SUSITARIMAS
DĖL 2017-10-20 SUTARTIES NR. A62-138/17 (3.10.21-TD2)

2018 m. *rugpjūtį 24* d. *Nr. A62-164/18 (3.10.21-TD2)*
Vilnius

Pakeitimo nurodymas Nr. 1

Sutarties objektas: **Aukštaičių ir Paupio gatvių rekonstravimo bei magistralinių šilumos tinklų statybos darbai Vilniaus mieste**

Keičiamo grunto ruožas dėl statybinių atliekų
išilumos tinklų traseje

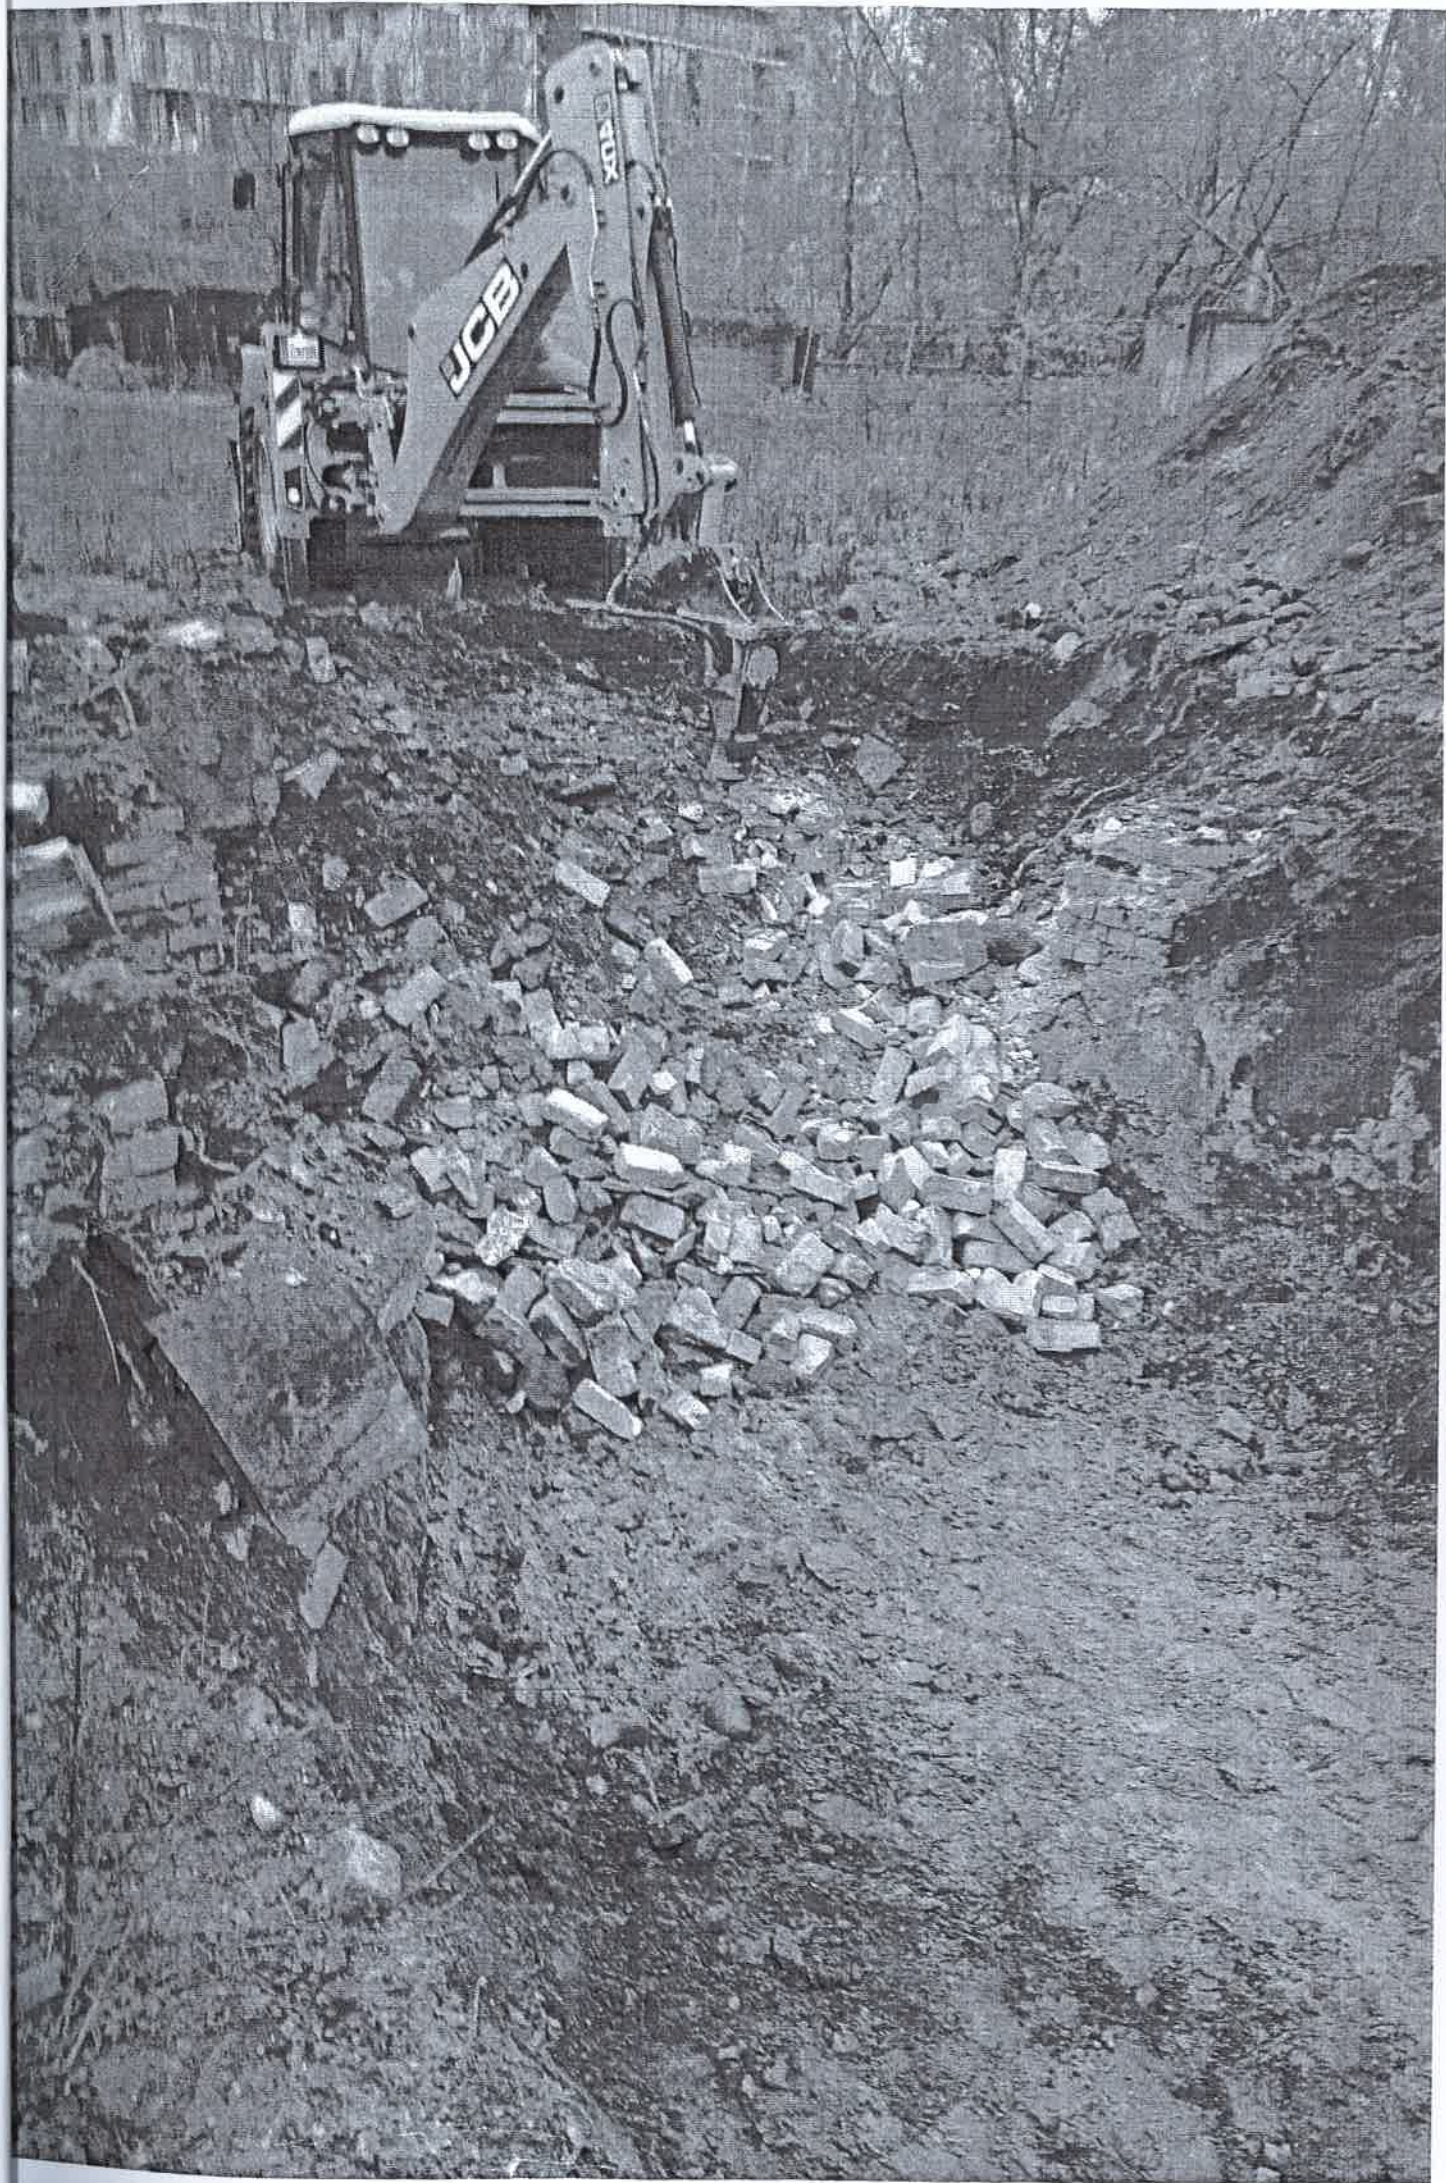
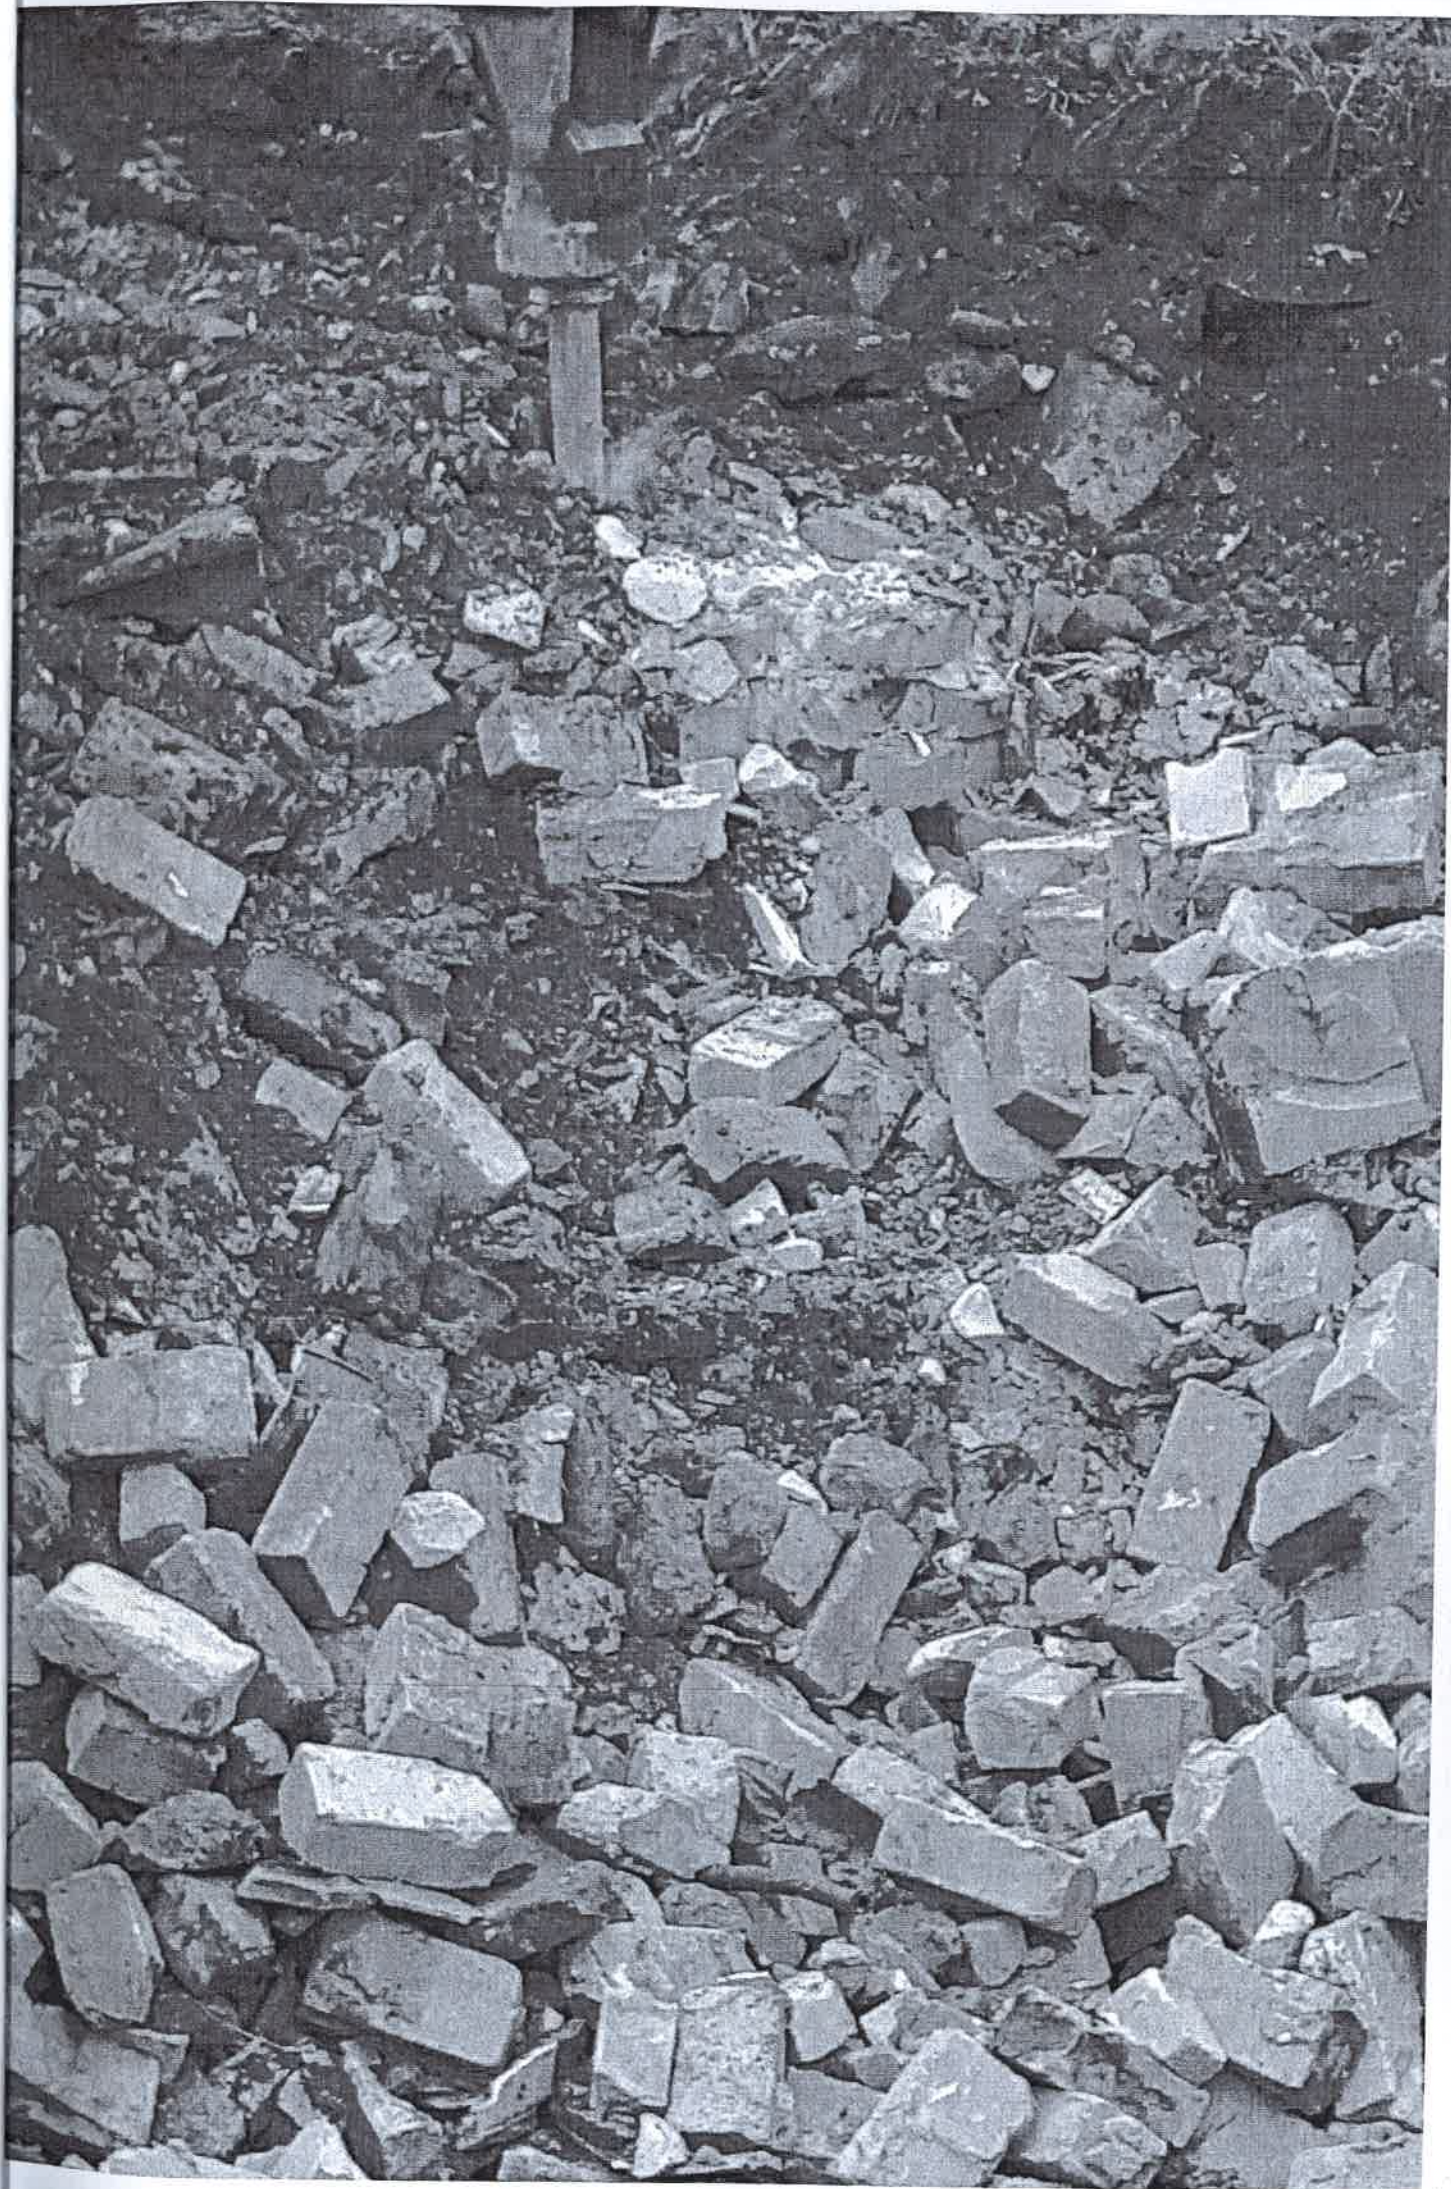
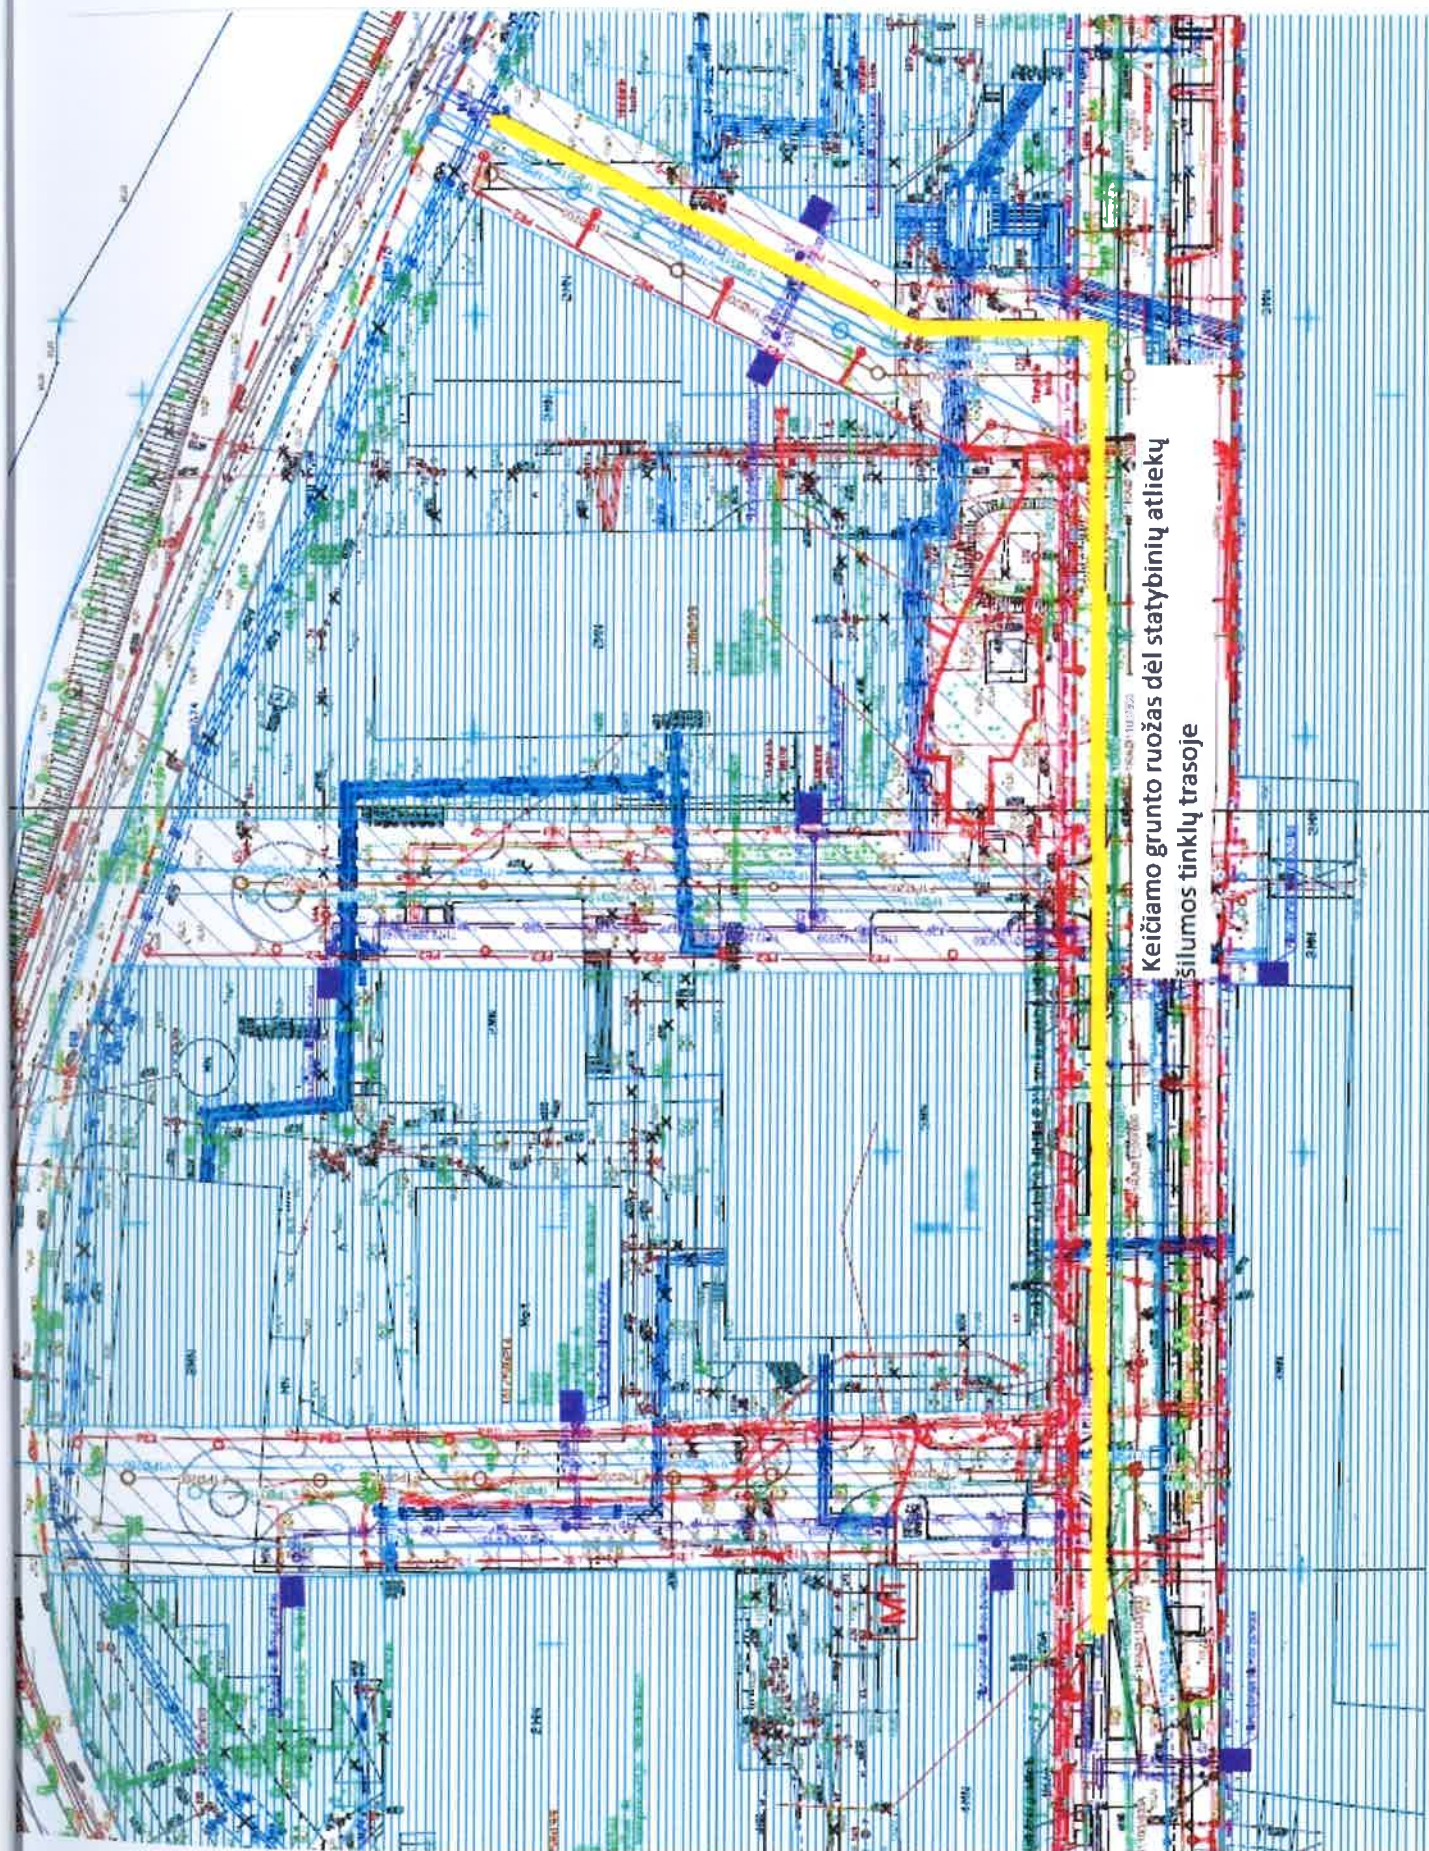
Ūkio subjektų grupė UAB „GATVIŲ STATYBA“ ir UAB „ALVORA“, atstovaujama pagrindinio partnerio UAB „GATVIŲ STATYBA“, vadovaujantis techninio projekto „Aukštaičių ir Paupio gatvių rekonstravimo bei magistralinių šilumos tinklų statybos darbai Vilniaus mieste“ šilumos tiekimo projekto dalimi Nr. AD 2013-0176-TP-ŠT, vykdo šilumos trastos statybos darbus. Atliekant tranšėjų kasimo darbus tarp posūkių kampų koordinatės X – 6061084,27 Y – 584058,68 ir X – 6061164,76 Y-584086,83, aptikta senų pastatų gelžbetoninių ir mūro konstrukcijų (165 m3), taip pat iškasamas gruntas dalinai (apie 50 proc.) yra su statybinėmis atliekomis ir tranšėjų užpylimui netinkamas, reikalingas grunto pakeitimas (416 m3).

1. Padėties fotofiksacija
2. Papildomų darbų sąmata.
3. Situacijos schema

Išardyti aptiktas konstrukcijas ir išvežti statybines šiukšles bei pakeisti netinkamą su statybinėmis atliekomis gruntą tinkamu tranšėjų užpylimui.
